Kunst am Bau

WAL (Wedding Advanced Laboratories)

Neubau eines Laborgebäudes für die Berliner Hochschule für Technik (BHT) am Campus Mitte

Beantwortung der bis 09.04.2024 schriftlich gestellten Rückfragen

Abb. 1: Markierung Bereich mit Schachtdeckeln der Revisionschächte

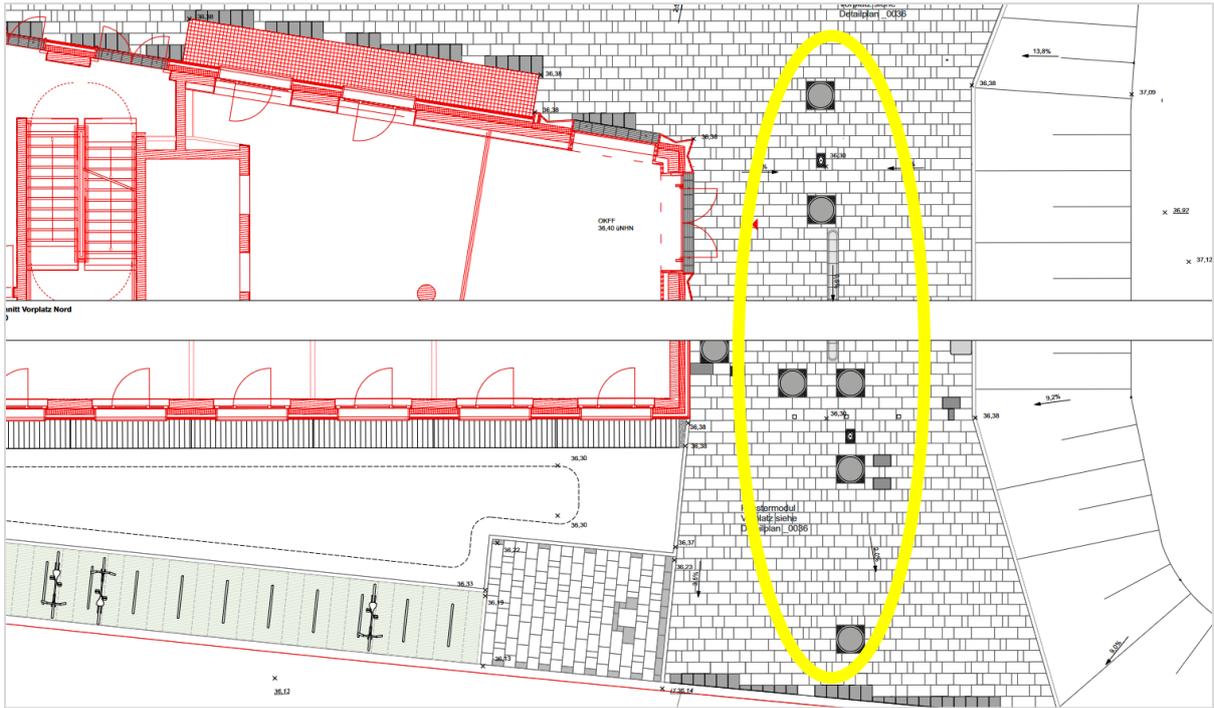
Frage 21: Was sind die dunkelgrauen Quadrate mit innen liegenden hellgrauen Kreisflächen auf Zeichnung "Kunststandort-3_Pflaster_Vorplatz"?

Antwort auf Frage 21: Es handelt sich um Schachtdeckel der Revisionschächte der unterirdischen Anlagen für Regenentwässerung (siehe Abbildung auf Folgeseite).

Abb. 2: WAL Lageplan Licht und Fluchtweg

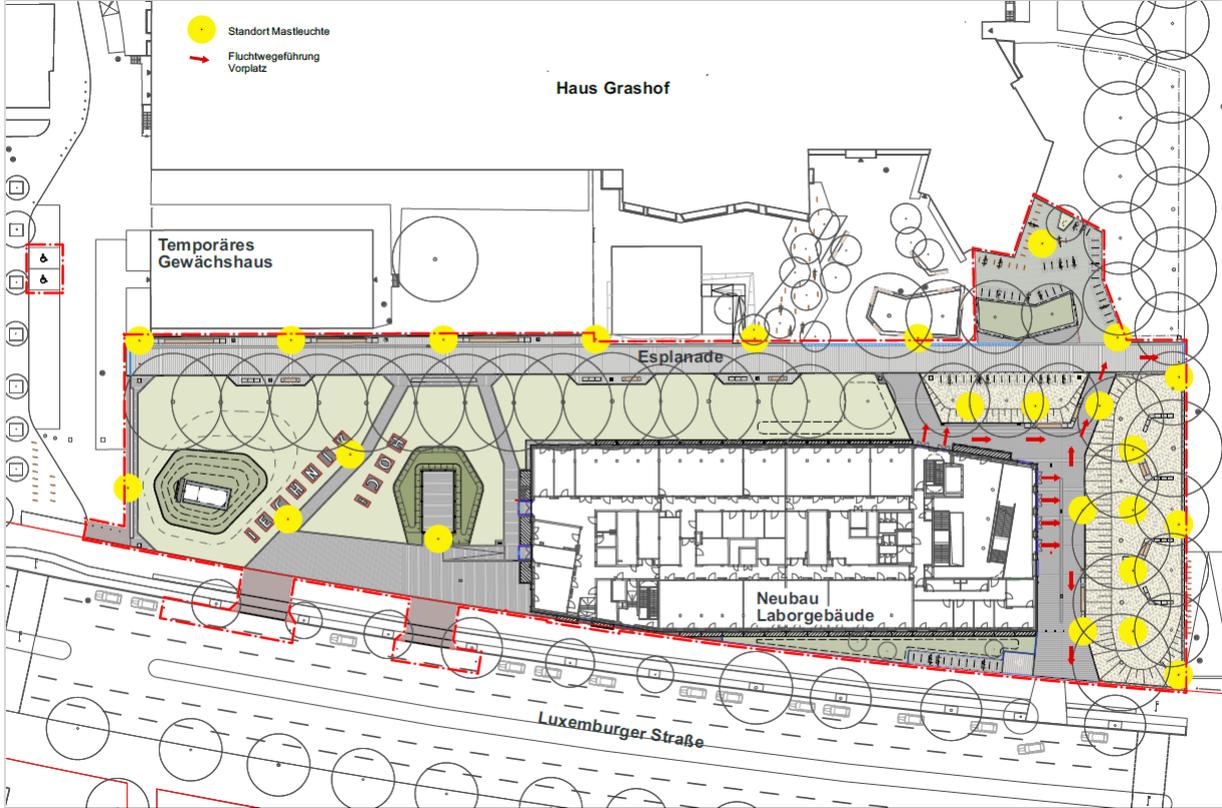
Frage 19: Gibt es einen Plan der Fluchtwege am Vorplatz und im Eingangsbereich?

Frage 22: Gibt es einen Plan zur Platzierung der Wegbeleuchtung im Außenbereich?

Antwort auf Frage 19: Der Lageplan Licht- und Fluchtweg wird im Downloadbereich zur Verfügung gestellt (WAL Lageplan Licht und Fluchtweg.pdf).

Antwort auf Frage 22: Der Lageplan Licht- und Fluchtweg wird im Downloadbereich zur Verfügung gestellt (WAL Lageplan Licht und Fluchtweg.pdf).
